Korkeusjärjestelmä <b>N 2000</b>	Koordinaattijärjestelmä <b>ETRS-GK24</b>
K.osa / kyla <b>Teollisuusalue</b>	Viranomaisen arkistointimerkintöjä varten
Rakennusasteenpide	Piirustustaj
Rakennuskohteen nimi <b>HEINIKON POHJOISPUOLEN TEOLLISUUSALUE</b>	Piirustuksen sisältö <b>ASEMPIIRROS</b>
	Mittakaava <b>1:500</b>

<b>YLÖJÄRVEN KAUPUNKI</b> KUNNALLISTEKNINEN SUUNNITTELU	Piir. T. Koivumäki	Pvm 10.3.2021	Työ nro <b>2021-6</b>
	Suunn. Anita Santapukki		Piir. nro <b>2.11</b>
	Tark.		
	Hv.

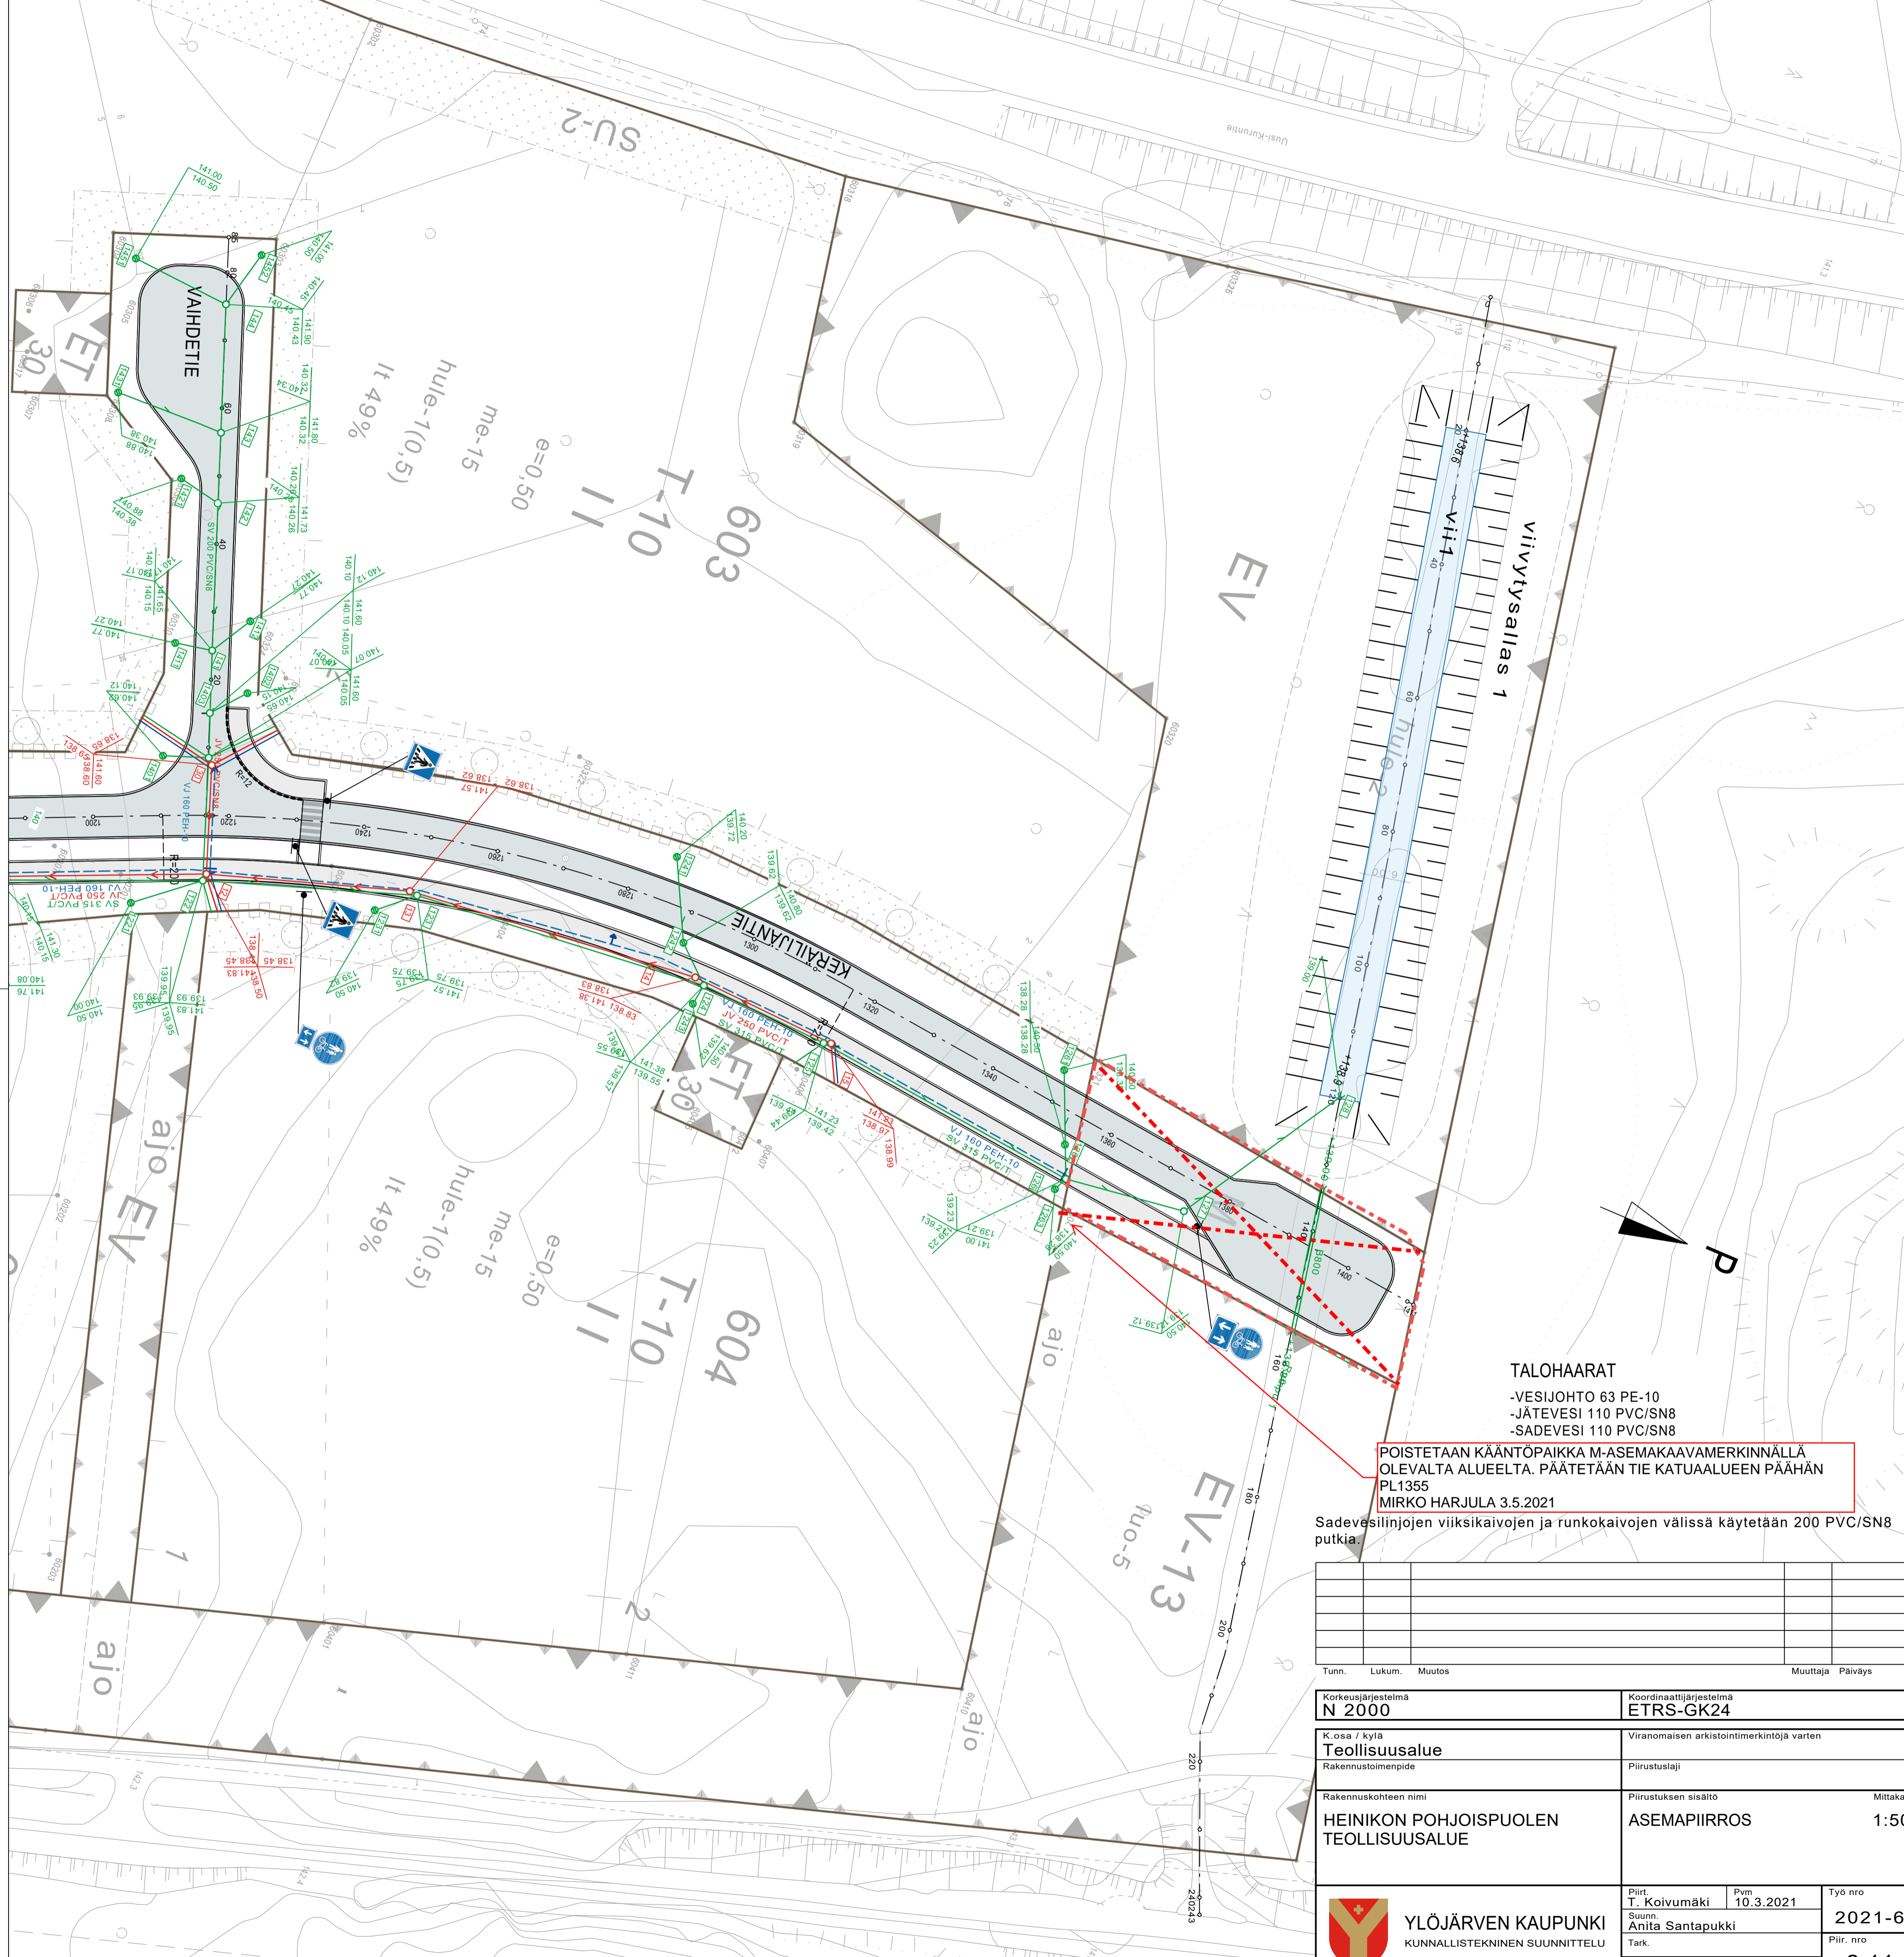
MUUTOS:  
 -YHDISTETTY KAIVOVALI SV115 - SV116  
 HULEVESIPUTKITUKSELLE JA  
 TARKASTETTU KAIVOJEN  
 VESIJUOKSUKORKEUKSIA, JOTTA  
 SAADAAN VIETTOLINJANA  
 ETELAÄNPÄIN. TARKASTETTU SV-  
 PUTKIKOKOJA

MUUTOS:  
 POISTETTU OJA-1  
 LUO-5 ALUEEN  
 OSALTA PL 0 - 110

MUUTOS:  
 MUUTETTU HULEVESIEN  
 PURKUSUUNTA  
 ALTAASTA  
 KERÄILIJÄNTIEN

MUUTOSTIEDOT KOSKIEEN KERÄILIJÄNTIEN JA OJA-1 MUUTOKSIA  
 NÄHTÄVILLÄOLLEISIIN SUUNNITELMAMAKUVIIN  
 MUUTOKSET ESITETTY TÄSSÄ ASEMPIIRROKSESSA. SUUNNITELMAMUUTOKSET  
 PÄIVITETTY MYÖS CAD-SUUNNITELMAMAKUVIIN.  
 MIRKO HARJULA 3.5.2021

POISTETAAN KÄÄNTÖPAIKKA M-ASEMAKAAVAMERKINNÄLLÄ OLEVALTA ALUEELTA. PÄÄTETÄÄN TIE KATUAALUEEN PÄÄHÄN PL1355  
 MIRKO HARJULA 3.5.2021
